改善箇所説明図(その①、②)

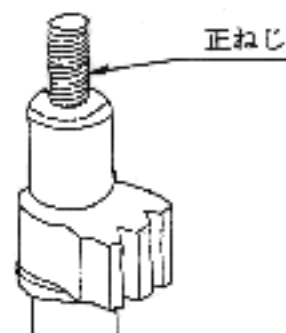
警告器の防水加工が不適切なため、当該警告器の内部に水分が入り、振動板を腐蝕させることがあり、警告器が鳴らなくなるおそれがある。

《改善内容①》

全車両、警告器に表示されている製造メーカー名を点検し“BOSCH 製”以外のものは、良品と交換する。

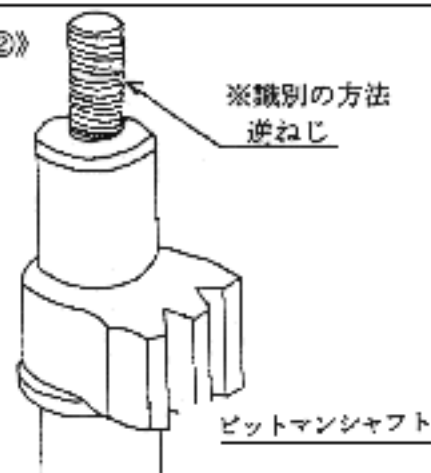
ステアリングギヤボックスのハンドルの遊びを調整するプレロードアジャストピストン（予荷重調整器）の加工が不適切なため、当該ピストンがピットマンシャフト（歯車軸）と固着し、アジャスト（調整、固定）ナットが緩み、作動油の洩れを起こし、最悪の場合、ハンドル操作を妨げるおそれがある。

《改善内容②》

全車両、ステアリングギヤボックスを対策品と交換する。
